Dotyczy: postępowania o udzielenie zamówienia publicznego w trybie przetargu nieograniczonego na Wybór Wykonawcy robót budowlanych polegających na przebudowie ul. Wrocławskiej od Placu Sybiraków do ulicy Nadbrzeżnej w ramach zadania inwestycyjnego pn. „Rewitalizacja zdegradowanych obszarów Zakacławia w Legnicy – przebudowa ulicy Wrocławskiej od Placu Sybiraków do ulicy Nadbrzeżnej”.

W związku z wniesionym przez Wykonawców zapytaniem do specyfikacji istotnych warunków zamówienia w ww. postępowaniu, zgodnie z art. 38 ust. 1 oraz ust. 4 ustawy Prawo zamówień publicznych z dnia 29.01.2004r. (Dz. U. z 2015r. poz. 2164 – z późn. zm), oraz pkt VII ppkt 5 „Instrukcji dla Wykonawców” - Rozdział 2 siwz Zamawiający poniżej publikuje treść zapytań i udziela odpowiedzi (zapytanie/odpowiedź):

Kosz żeliwny „Baron”

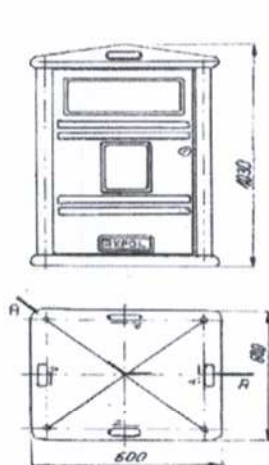
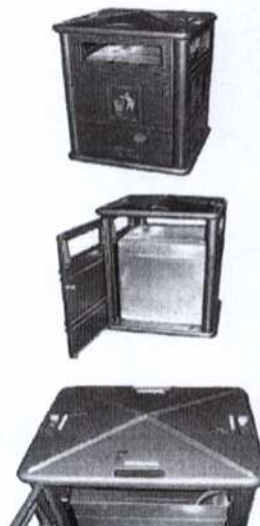
„...Dla pozycji 196-201 Mała architektura- Wyposażenie komunalne- proszę podać wzór, typ, model i inne parametry urządzeń komunalnych...”.

poz. 196, przedmiaru, kosz na śmieci – typu „BARON”, w kolorze czarnym:

- Waga kosza 130 kg
- Pojemność pojemnika na odpady od 120 do 125 litrów
- Wymiary zewnętrzne kosza
  - podstawy 600x600 mm
  - wysokość całkowita 1030 mm
- Wymiary otworów wrzutowych:
  - na odpady 130x350 mm 4x
  - niedopałki papierosów 30x110 mm 4x
- Wymiary pojemnika na odpady: 440x440x650mm
- Drzwi kosza zamykane: zamek
- Otwór w podstawie kosza umożliwia mocowanie do podłoża.

- Otwory wrzutowe odpadów umieszczone są w każdej ze ścian bocznych kosza ułatwiając dostęp do kosza z wszystkich stron co jest bardzo korzystne na dużych otwartych przestrzeniach.
- Kosz możemy dostarczyć w wersji z:
  - pojemnikiem metalowym
  - z obrotową na worek foliowy
- Dostęp do pojemnika z odpadami jest możliwy po otwarciu zamka i uchyleniu drzwiczek.

- Kolory standardowe
    - szary
    - czarny
- Przy większych zamówieniach kolor do uzgodnienia
